改善箇所説明図

ブレーキ倍力装置

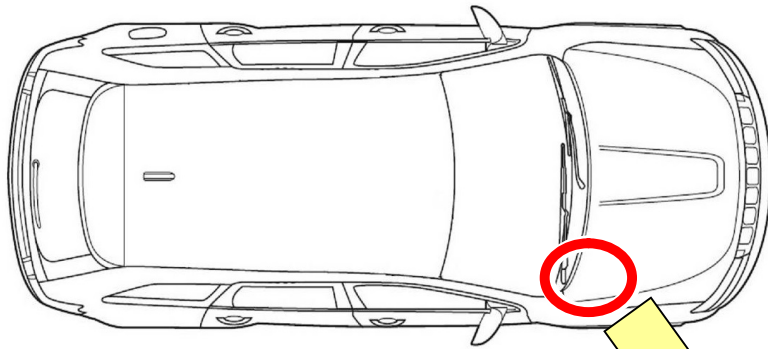
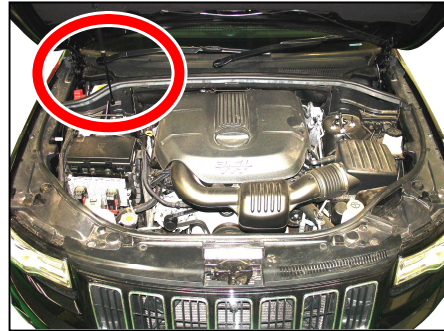
基準不適合発生箇所

ブレーキ倍力装置の防水カバーが作業要領書どおり適切に取り付けられていないものがある。そのため、当該装置に雨水がかかり、腐食して負圧が失われ、最悪の場合、制動距離が伸びるおそれがある。

改善の内容

全車両、ブレーキ倍力装置の防水カバーの取付状態を点検し、不適切な場合は、防水カバーを新品に交換する。また、ブレーキ倍力装置の機能診断を実施し、異常がある場合は、ブレーキ倍力装置を新品に交換した上で、新品の防水カバーを取り付ける。

識別：ブレーキ・リザーバ・タンク(側面)に黄色ペイントを塗布する。
